Hoe toegankelijk is Rechtbank Oost-Brabant - Leeghwaterlaan Den Bosch?

Op 19-4-2023 was onze Inspecteur Toegankelijkheid bij u op locatie voor een toegankelijkheidstoets. We willen u hierbij nogmaals van harte bedanken voor de gastvrijheid tijdens deze toets. We hebben de gegevens met zorg verwerkt en delen de tips graag in dit verbetervoorstel.

Zittingzaal 13-19 en 20-26 - Trap

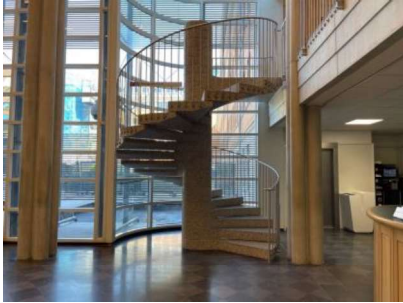
31. Er ontbreekt een leuning aan beide zijden van de trap.

Hierdoor kunnen bezoekers die slecht ter been zijn de trap lastig of niet gebruiken.

Realiseer een leuning aan beide zijden van de trap op 85–90cm hoogte (gemeten loodrecht van voorkant aantrede tot bovenzijde leuning).

Zittingzaal 13-19 en 20-26 - Trap

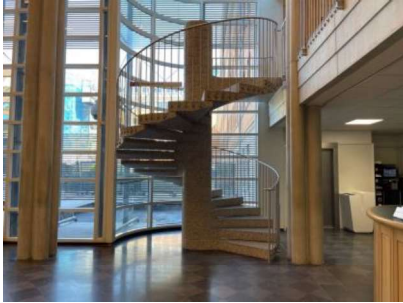
32. De bovenzijde van de leuning bevindt zich op 100cm.

Hierdoor kunnen bezoekers die slecht ter been zijn de trap lastig of niet gebruiken.

Realiseer een leuning aan beide zijden van de trap op 85–90cm hoogte (gemeten loodrecht van voorkant aantrede tot bovenzijde leuning).
